Mission régionale d'autorité environnementale

**Avis de la mission régionale
d'autorité environnementale
Hauts-de-France
sur le projet de parc éolien
« Le Grand Cerisier »
de la société Renewable Energy Systems (RES)
sur les communes de Coingt, Jeantes, Bancigny,
Dangy-Lambercy, Plomion, Nampcelles-la-Cour (02)**

n°MRAe 2020-4927

Localisation des éoliennes en dehors d'un rayon de 200 m autour des zones à enjeux chiroptérologiques forts⁶
(Source : expertise faune flore page 200)

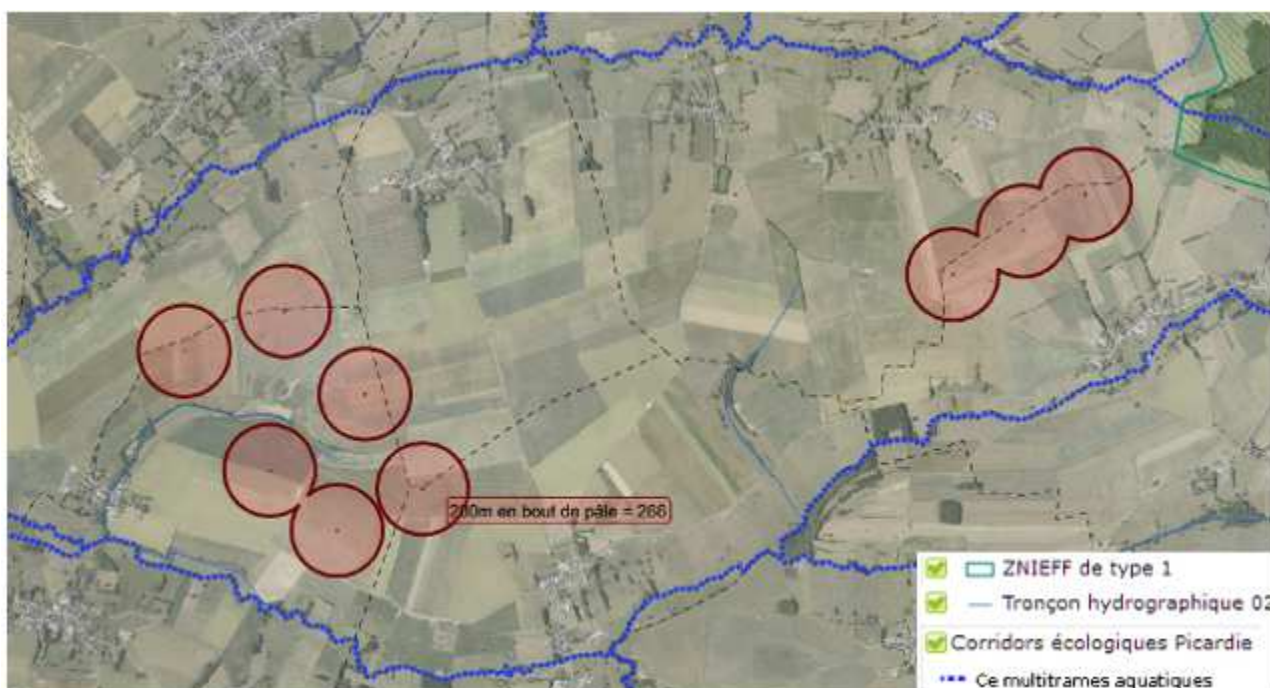
D'une part, l'étude justifie l'évitement des zones à enjeux pour les chiroptères par notamment le respect de l'éloignement de 200 mètres minimum des éoliennes de ces secteurs (cartographie présentée ci-dessous, source : page 200 de l'expertise faune flore). Cependant, cette distance ne semble pas avoir été considérée en bouts de pale des éoliennes. Il apparaît en fait que les éoliennes E1, E2, E4, E5 et E9 sont à moins de 200 mètres de secteurs identifiés comme zones d'enjeu fort (zones de chasse et fréquentation importante de chiroptères par l'étude elle-même, selon la cartographie présentée page 167. L'implantation des éoliennes ne respecte pas les dispositions de l'accord Eurobats⁵ qui préconise une distance minimale d'éloignement de 200 mètres en bout de pale entre les éoliennes et les secteurs présentant une diversité et/ou une activité chiroptérologique.

La distance de 200 m entre les éoliennes en bout de pale (soit 266 m/cercle rouge) montre qu'elle recoupe les zones à enjeux forts identifiées pour le groupe de six éoliennes (source : données DREAL)

Au regard de l'état initial, mettant en évidence des secteurs présentant une activité chiroptérologique notable, et compte-tenu notamment de la présence sur le site d'implantation de la Noctule commune dont l'extinction est à craindre dans les années à venir, l'autorité environnementale recommande de rechercher une solution alternative à la zone d'implantation potentielle retenue (autre localisation). Si le choix du site est maintenu, l'autorité environnementale recommande d'assurer l'évitement des enjeux principaux en supprimant les éoliennes E1, E2, E4, E5, et E9, et de définir des mesures complémentaires de réduction et de compensation des impacts résiduels.

Synthèse des flux migratoires observés

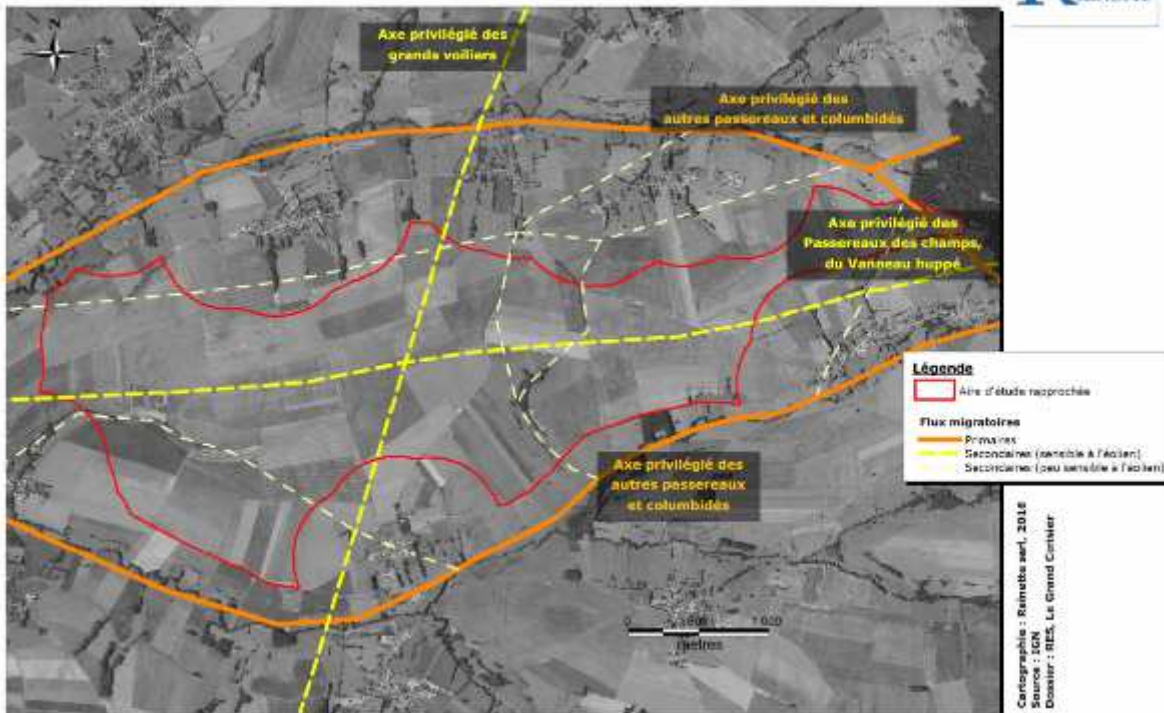
Selon l'expertise faune flore (page 119), l'aire d'étude rapprochée est traversée par des « axes migratoires secondaires ».

D'autre part, la cartographie page 115 de l'expertise faune-flore fait apparaître le ruisseau des Eburgnier comme support de ces flux migratoires. Or, ce dernier est encadré par quatre éoliennes conduisant potentiellement à un effet barrière pour ces oiseaux.

Compte-tenu de la présence de deux vallées situées à moins de 500 mètres des éoliennes, l'autorité environnementale recommande de réaliser l'étude de la migration selon la technologie radar sur l'ensemble des oiseaux et de réévaluer l'impact sur ces espèces le cas échéant.

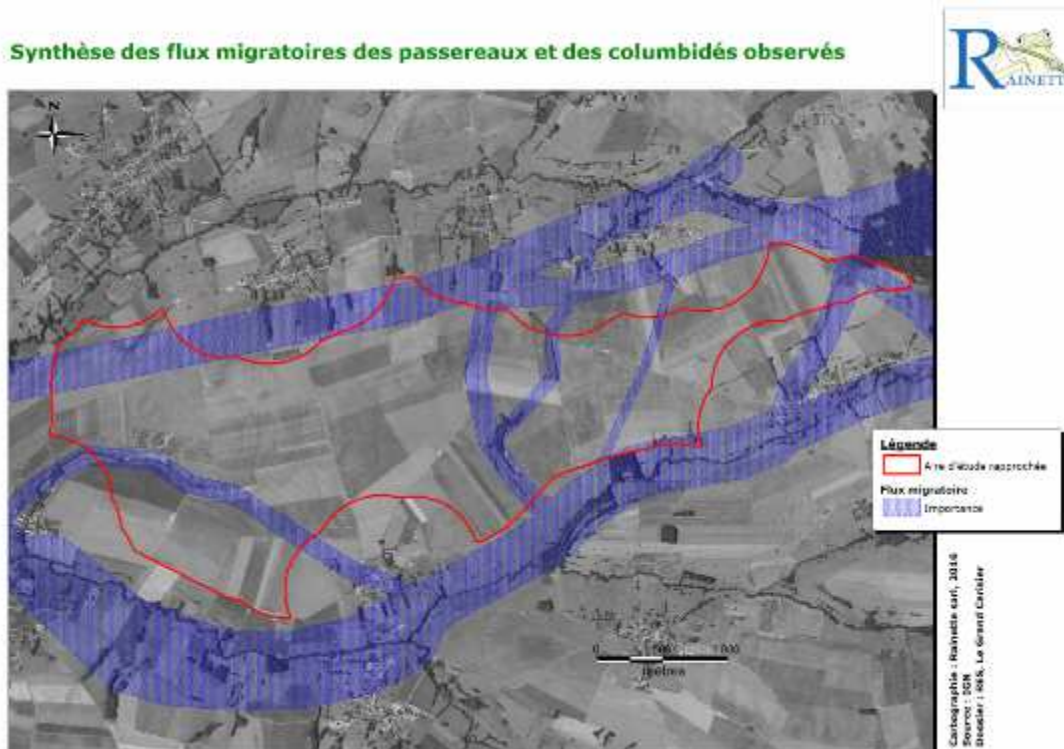
Or, les éoliennes E1, E5, E8 et E9 sont à moins de 200 mètres de secteurs identifiés comme zones d'enjeu fort pour l'avifaune : les éoliennes E8 et E9 sont en zone de nidification du Vanneau huppé et les éoliennes E1 et E5 sur un axe migratoire avifaunistique (cf. cartographie présentée page 167 de l'expertise faune-flore).

Au regard de la mise en évidence de secteurs présentant une activité avifaunistique notable, et compte-tenu notamment de la présence sur le site d'implantation de deux espèces protégées et menacées, la Cigogne noire et le Milan royal susceptibles d'être fortement impactées par le parc éolien projeté, l'autorité environnementale recommande de rechercher une solution alternative à la zone d'implantation potentielle retenue (autre localisation). Si le choix du site est maintenu, l'autorité environnementale recommande d'assurer l'évitement des enjeux principaux en supprimant les éoliennes E1, E2, E3, E5, E6, E8 et E9, et de définir des mesures complémentaires de réduction et de compensation des impacts résiduels.
